工程指示 / 要求簡箋 ENGINEER INSTRUCTIONS(E.I.)

工程指示編號:	EI- 4041	修改版本:	F
	HK- 1248 / 22		
工程編號:	J 857	工程名稱:	NKIL6552
收件人:	生統	發件人:	Nero HO
工程項目:	後裝窗、FD門及趟門 - 地盤用配件	日期:	28/07/2022

美特鋁質有限公司 MIDI Aluminium Fabricator Ltd.				類別		物料號	
修改				制圖	曾建平	2021-11-05	圖號 H333
日期				復核	王禮秋	2021-11-05	供應商 美特
				批准			描圖

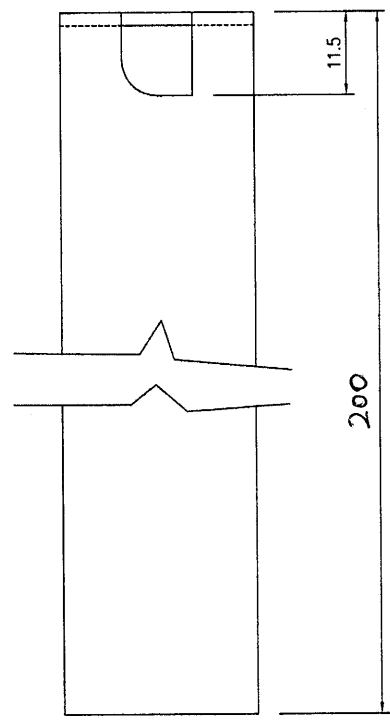
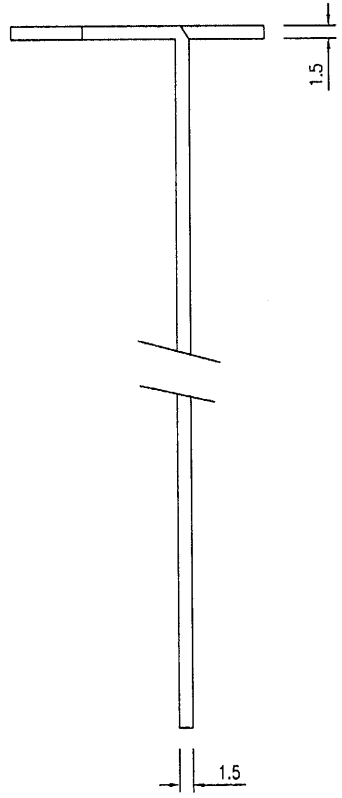
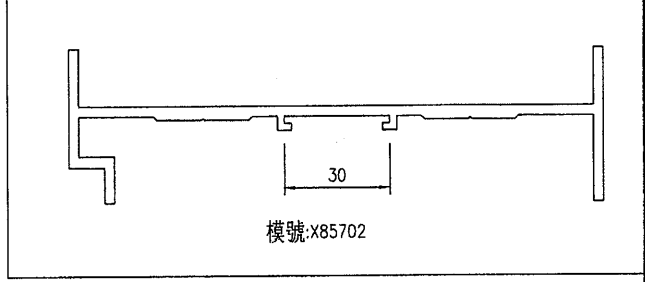
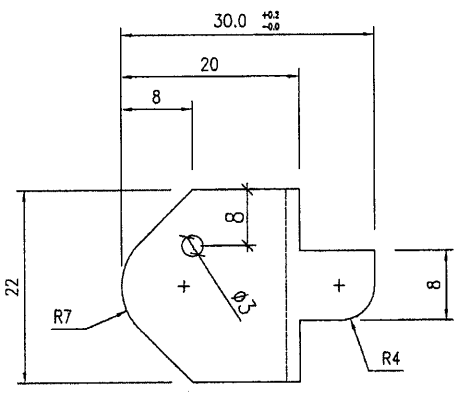
內容:
按地盤要求, 圖號H333 趟門摩耳需要修改, 長度由原本300mm縮短為200mm

**還沒出貨的請在廠修改。
